NIMES METROPOLE

AVENUE DE LA GARE NOUVELLE DE NIMES- MANDUEL-REDESSAN ET ACCES MODES DOUX DEPUIS LA RD3

**DEMANDE D'AUTORISATION ENVIRONNEMENTALE AU
TITRE DES ARTICLES L181-1 ET SUIVANTS DU CODE DE
L'ENVIRONNEMENT**

AVIS DES SERVICES RELATIFS AU DOSSIER
D'AUTORISATION ENVIRONNEMENTALE

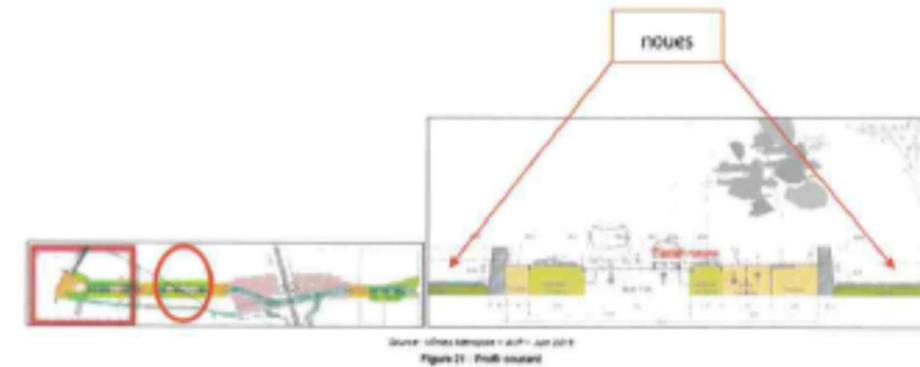
Contrairement à ce qui est indiqué dans le dossier (rectangles rouges), il nous semble que les coupes-types correspondent aux 2 types de profils rencontrés et que l'EPTB Vistre a figuré par des cercles rouges :

- zones bordées de noues de stockage / infiltration (zones vertes),
- zones en attente de voies de desserte latérales, pour l'aménagement de zones d'activités dans le futur (zones oranges).

Source : Gestion des eaux pluviales – Décembre 2010 – Vistre Conseil
Figure 46 : Présentation des exutoires

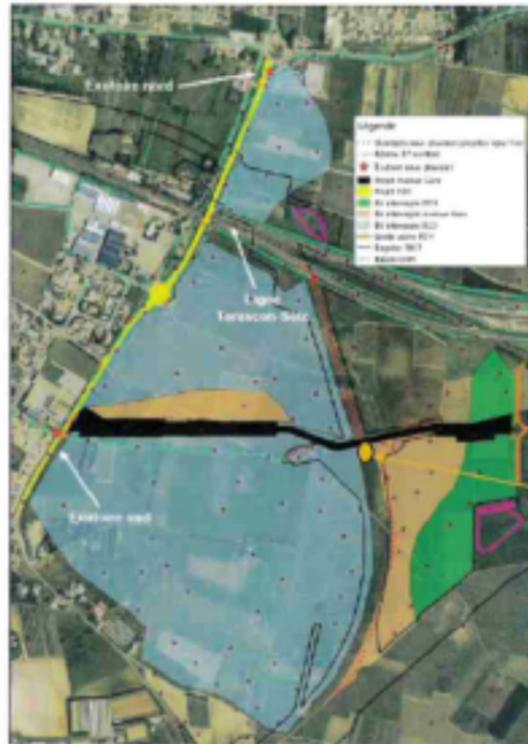
Le dossier annonce que « sur le secteur Est, entre la tranchée fret et la gare, la gestion du bassin versant naturel ne sera pas modifiée. Les eaux pluviales sont gérées par l'ouvrage de collecte du CNM (Cantonnement de Nîmes et Montpellier) géré par Oc'Via, qui a pour exutoire le fossé existant longeant les voies ferrées LGV Méditerranée ». Le tracé de ces ouvrages est présenté selon les pointillés rouges, sur la figure précédente.

En ce qui concerne le bassin versant intermédiaire figuré en vert sur le plan précédent, la question de la gestion des écoulements semble rester en suspens. Le dossier précise page 51 du dossier loi sur l'eau : « Le projet de l'avenue de la gare s'insère [...] à l'Est de la ligne de fret [...] dans le bassin versant intercepté par le projet de la gare nouvelle Nîmes-Manduel-Redessan, qui ne dispose pas à l'heure actuelle de système de gestion des eaux pluviales de ce bassin versant intercepté ».

Par ailleurs, ce bassin versant n'a pas été intégré dans les dimensionnements des bassins de rétention du projet de gare nouvelle porté par SNCF Réseau ; la question de la gestion de ces écoulements est donc posée.

Le dossier amène réponse page 58, sans toutefois que la solution proposée soit amplement détaillée « Les eaux de ces bassins versants ne sont pas liées au projet de Nîmes Métropole mais à celui de SNCF Réseau, il a été convenu que Nîmes Métropole prenne en charge la gestion de ces eaux ». Suivent les hypothèses de dimensionnement des ouvrages de rétention / infiltration, conduisant à des volumes de rétention de 3 100 et 10 000 m³. « Il n'y a pas d'exutoire pour ces bassins ; les eaux sont gérées par infiltration ».
